改善箇所説明図

図：左ハンドル車

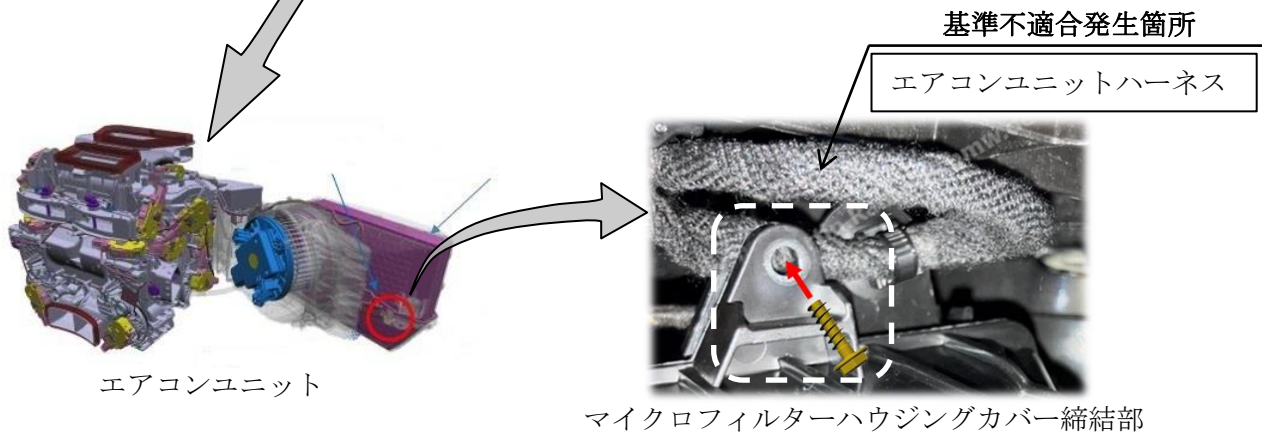
注) は、取り回しの変更及び損傷が確認された場合に補修を行う箇所を示す。

エアコンユニットワイヤーハーネスの取り回しにおいて、設計検討が不十分なため、マイクロフィルターハウジングカバー締結部とのクリアランスが狭いものがある。
そのため、マイクロフィルター交換時に当該ハーネスが締結部に挟み込まれ、使用過程でハーネス被覆が損傷してデフロスター機能等が作動せず、最悪の場合、短絡により火災に至るおそれがある。

全車両、ワイヤーハーネスの取り回しを変更する。
なお、ワイヤーハーネスを点検して、損傷が確認された場合は補修を行う。

識別：左フロントドアロアヒンジ取り付けボルト（下側）の頭に緑色ペンを塗布する。
